Luego de la evaluación y análisis realizado a las respuestas presentadas a la **NOTA-DRCH-AC-2320-08-2021**, en base a lo indicado anteriormente, se le solicita lo siguiente:

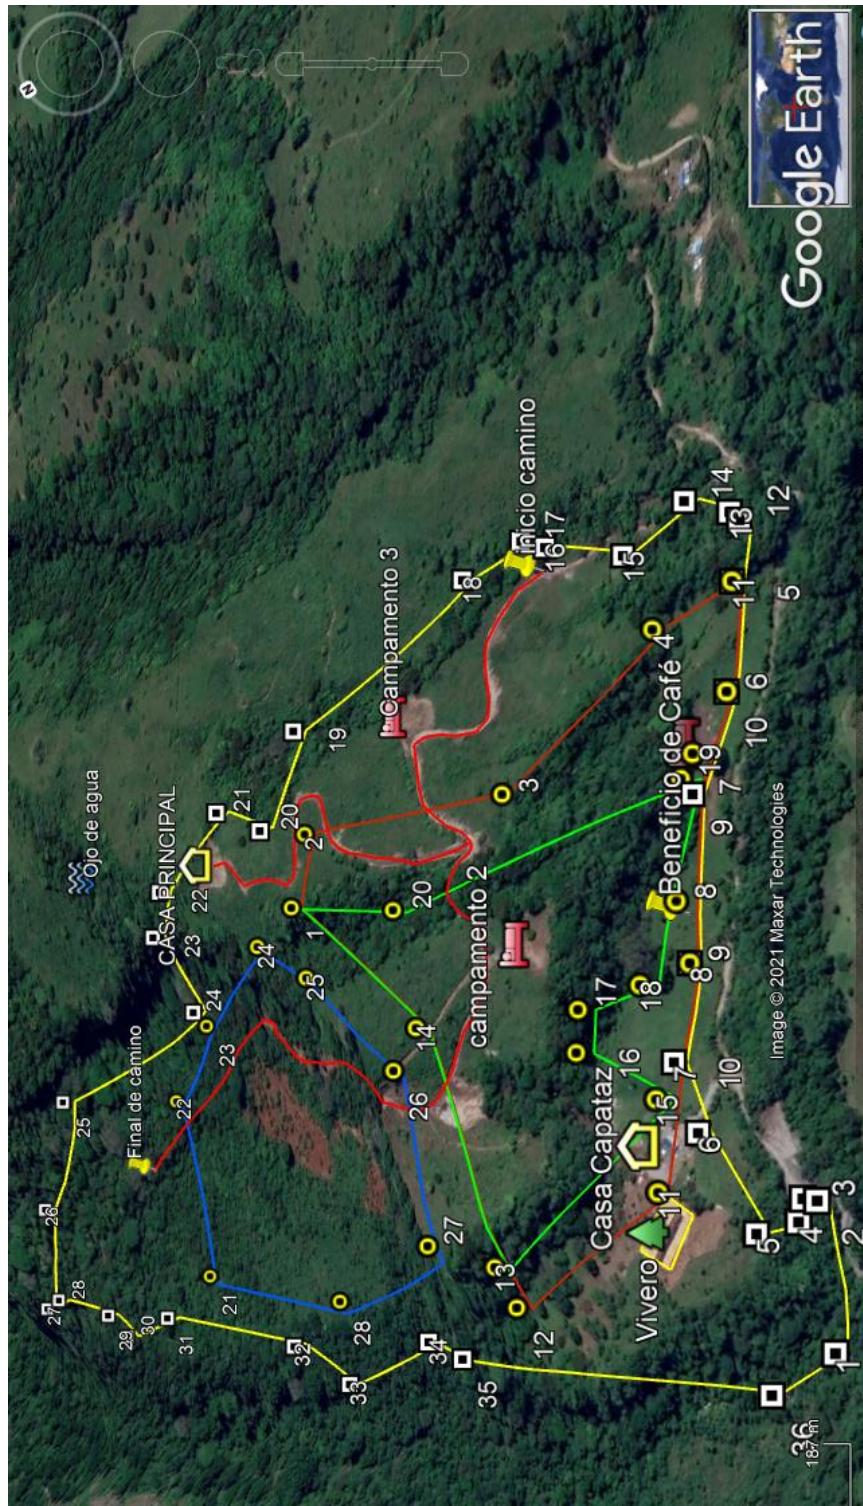
- a. Aclarar si no se llevara a cabo tanto la siembra y/o plantación de café geisha descrito en el EsIA presentado; ya que las coordenadas presentadas en respuesta a la **NOTA-DRCH-AC-2330-08-2021**, no se presentan las mismas ni se hace mención a dicho componente. En caso dado que se lleve a cabo la siembra y/o plantación de café geisha, deberá:
 - i. **Presentar**, las coordenadas UTM de ubicación del y/o las áreas donde se llevara a cabo la siembra y/o plantación de café geisha.

Si se llevará a cabo la siembra de café Geisha ya que es la principal actividad a desarrollar dentro del proyecto. La siembra se llevará a cabo en tres (3) globos o sectores dentro de la propiedad. A continuación presentamos las coordenadas UTM de la ubicación de los sectores donde se llevara a cabo la siembra y/o plantación de café geisha.

Área de siembra de café Geisha = 31 has + 6,290.60 m²

- Línea Roja – globo o sector #1 de siembra de café geisha
- Línea verde - globo o sector #2 de siembra de café geisha
- Línea azul - globo o sector #3 de siembra de café geisha

Todos los sectores de siembra de café se ubican dentro del polígono del proyecto
